設備健全性サブWGにおける 指摘事項に対する回答

平成21年1月28日

東京電力

ご指摘に関する補足説明内容

ひびが確認されたレストレイント

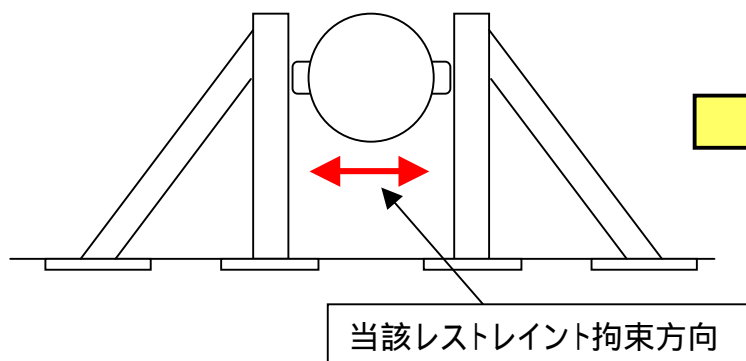
6号機でひびが確認されたレストレイントの配管熱解析

当該レストレイントは、運転時の熱移動方向に対して、配管を拘束するよう設計されている。

表面観察・破面観察の結果

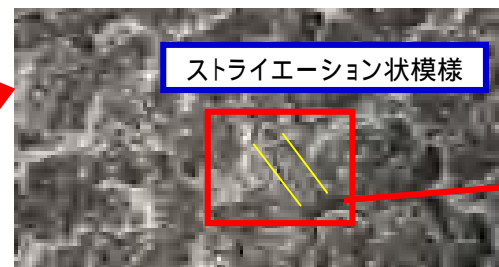
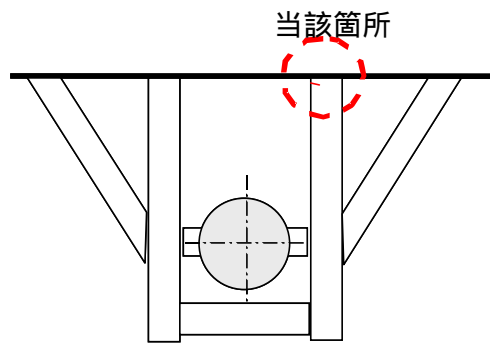
- ・ 表面観察の結果、腐食生成物の付着が確認されており、地震前からひびが存在していたと思われること。
- ・ 破面観察の結果、破面上にストライエーション状模様が確認されたことから高サイクル疲労により発生したものと推定されること。

今回ひびが確認された架鋼の脚部は、配管熱解析の結果、運転中熱荷重が常時加わる方向にあり、そこに配管の流体振動が鋼材に伝わり、応力集中部である溶接止端部にき裂が発生し進展したものと推定した。

サポート番号 :RE-MS-T029

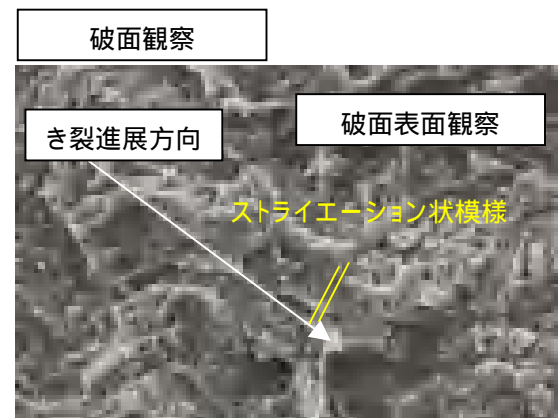
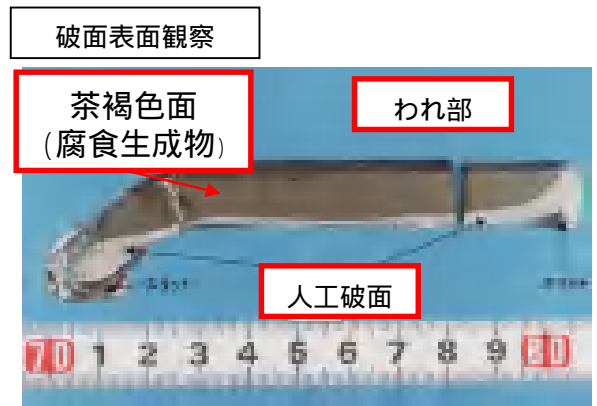
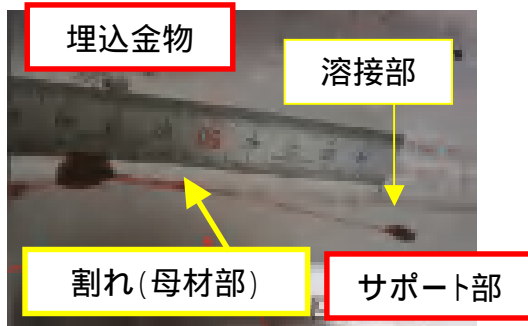
今回確認されたひびが、流体振動による疲労と評価したため、主蒸気系(3ライン)の同位置に設置されているレストレイントについて、類似箇所として浸透探傷試験を実施した。

サポートRE-MS-T029の1箇所に指示模様を確認した。破面観察の結果ストライエーション状模様を確認した。以上により地震の影響ではないと推定した。

図 テノン部硬さ測定箇所

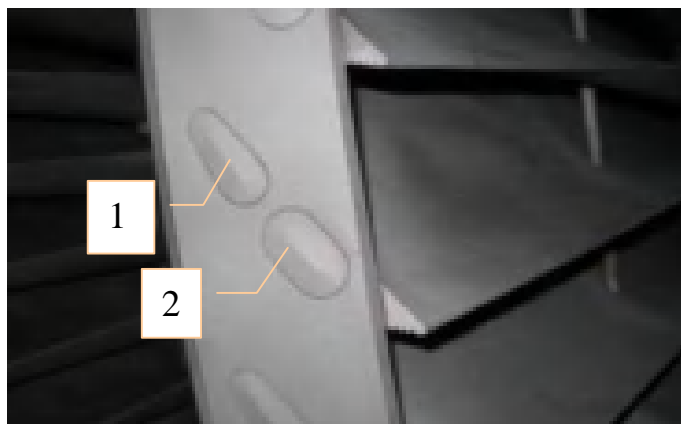
低圧タービンの翼の健全性については、テノン部の硬さ測定を項目として追加した方が良いと考える。これは、シュラウドカバー（翼の先端部）はL-0を除きテノンをかしめており、火災の熱による影響を受ける可能性があるためである。（第6回WG，平成20年12月19日）

火災の影響を受けたと思われる部位（Level 3）と影響が小さいと思われる部位（Level 1）について、テノン部の硬さ測定を実施した。測定の結果、各Levelの部位について、硬さのデータに有意な差は無く、また、硬さのバラツキも認められなかったことから、火災の影響はごく小さいものであり、健全性に問題は無いものと判断される。

なお、テノン部の硬さについては、動翼製造後にカシメ加工を行うことから、硬さの判定値は存在しない。（参考）翼材料製造時の硬さ管理値・・・223～269（Brinell）

保安院追加指示事項と当社の検討方針

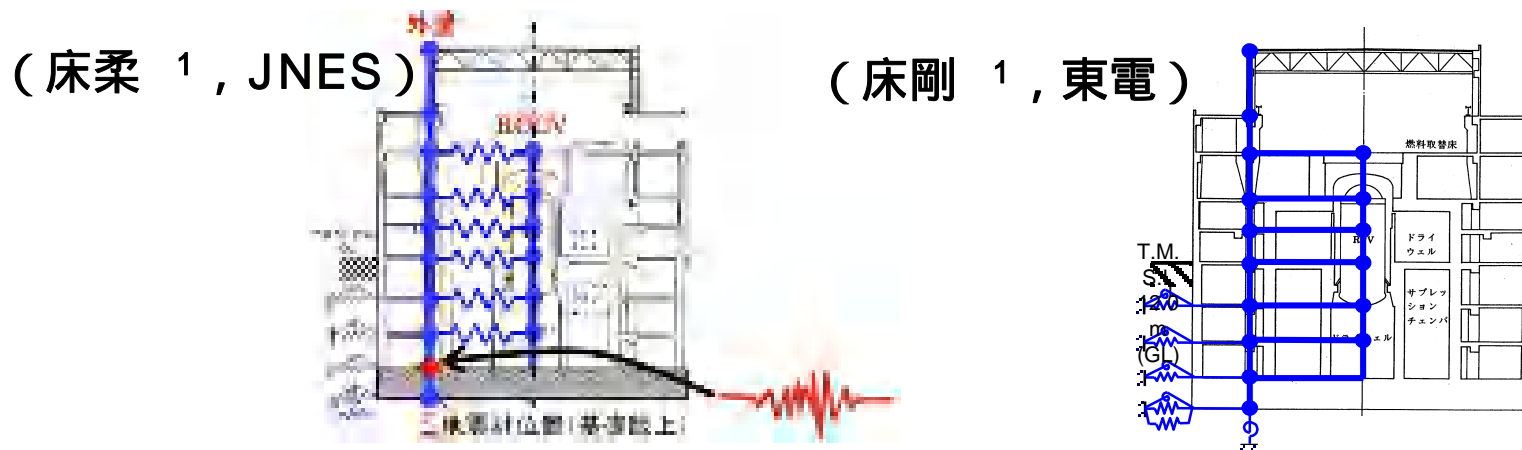
耐震・構造設計小委員会構造WGの審議を踏まえ、念のため原子炉建屋の床の柔性を考慮した解析を行うことを指示。本評価が7号機の設備地震応答解析結果に及ぼす影響を評価すること

解析の結果、評価基準値と差が小さい支持構造物について、建屋応答解析波と観測波の相違が発生応力に与える影響を定量的に評価すること

JNESのクロスチェック解析では、
を踏まえた解析により、
残留熱除去系配管の支持構造物の算出値が評価基準値を超えている。
当社の地震応答解析について詳細に分析すること

- 残留熱除去系配管を含む比較的評価結果の厳しい配管系支持構造物について、
の影響を定量的に評価する
- JNES評価または当社上記評価により評価基準値を超えた支持構造物の健全性について検討する

残留熱除去系配管支持構造物の評価

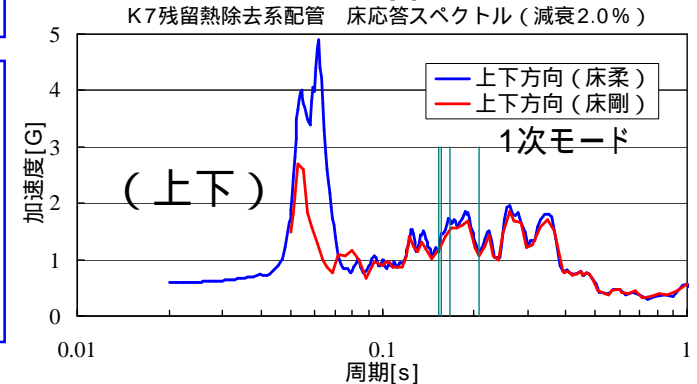
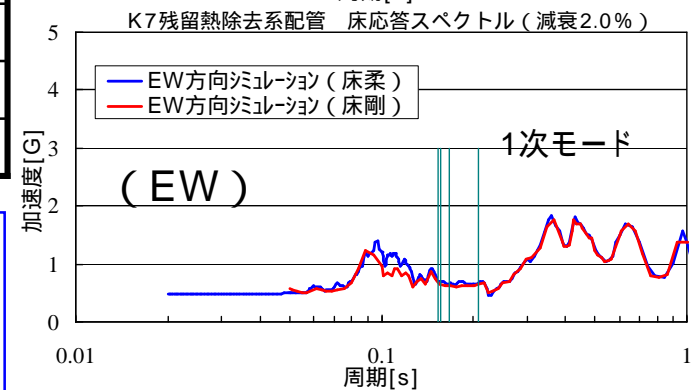
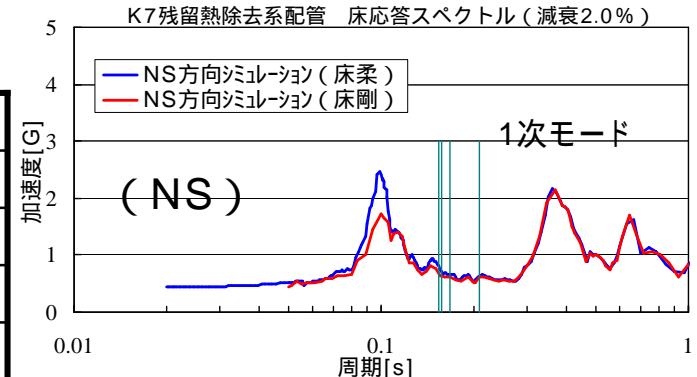
■ 残留熱除去系配管支持構造物（メカスナ算出値:87 kN，評価基準値:88 kN）

1次における床応答スペクトルの床剛(赤)と床柔(青)の差異は8% (=1.15/1.07)

$$87 \times 1.08 = 94 \text{ kN}$$

評価基準値(定格荷重 × 1.5)を超える

残留熱除去系配管支持構造物の評価

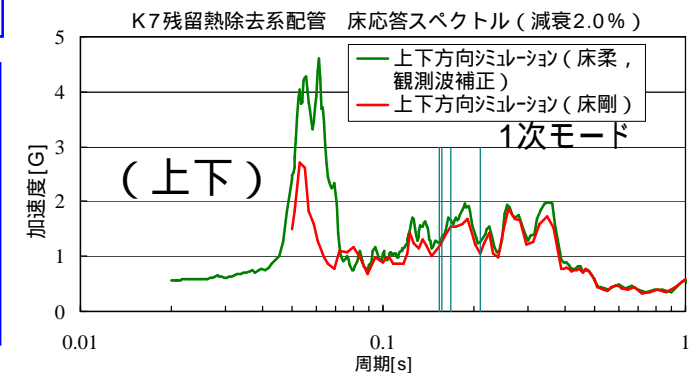
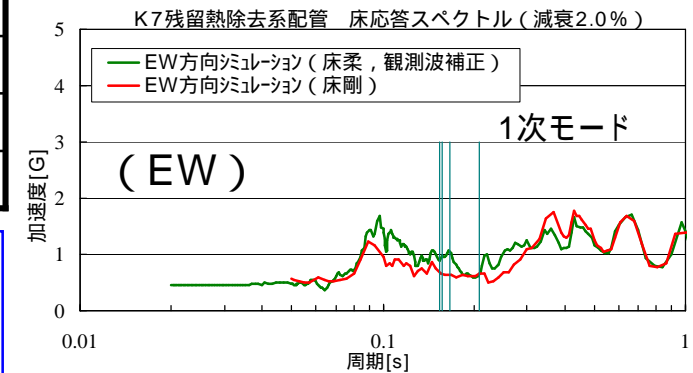
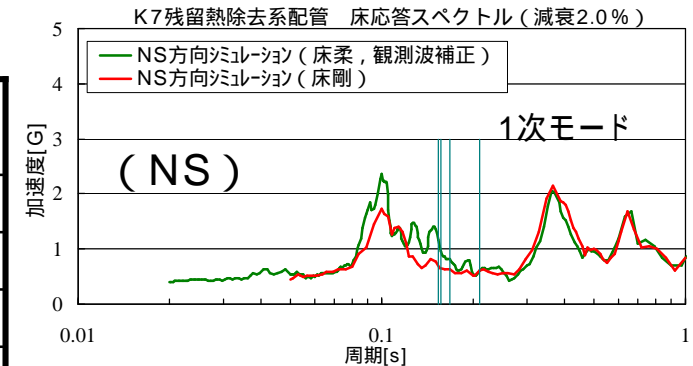
■ 残留熱除去系配管支持構造物（メカスナ算出値:87 kN，評価基準値:88 kN）

1次における床応答スペクトルの
床剛(赤)と床柔&観測記録補正(緑)
の差異は17% (=1.25/1.07)

$$87 \times 1.17 = 102 \text{ kN}$$

評価基準値(定格荷重 × 1.5)を超える

スナッパの実耐荷重

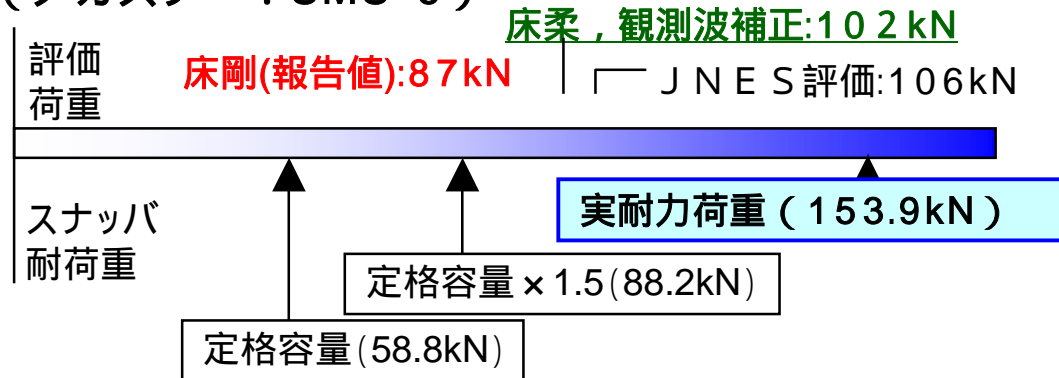
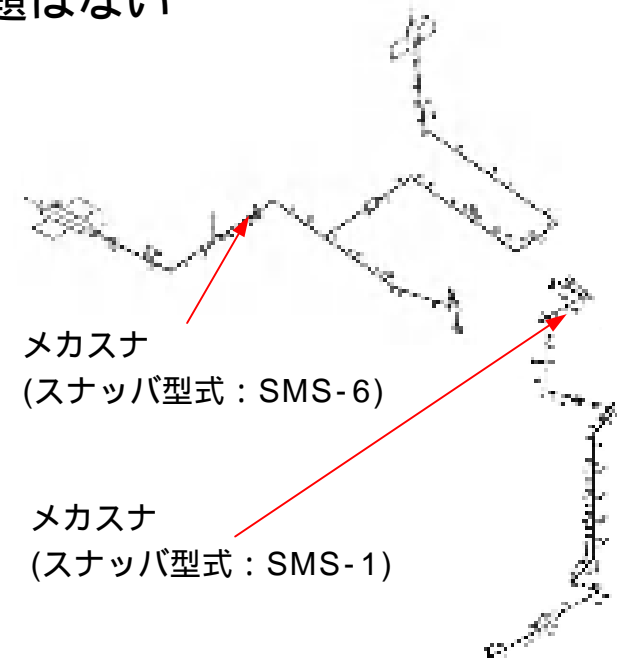
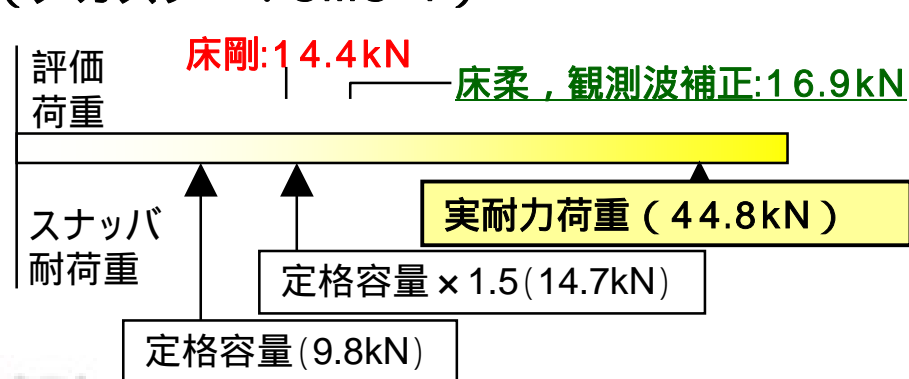
残留熱除去系メカニカルスナッパ評価結果への対応

- ✓ 規格基準に定める許容値がなく，設計荷重（定格容量 × 1.5）を評価基準値としている
- ✓ メカスナの試験にて確認された実耐荷重を考慮すれば，床柔と観測波との相違を考慮した値より十分に大きく，健全性に問題はない
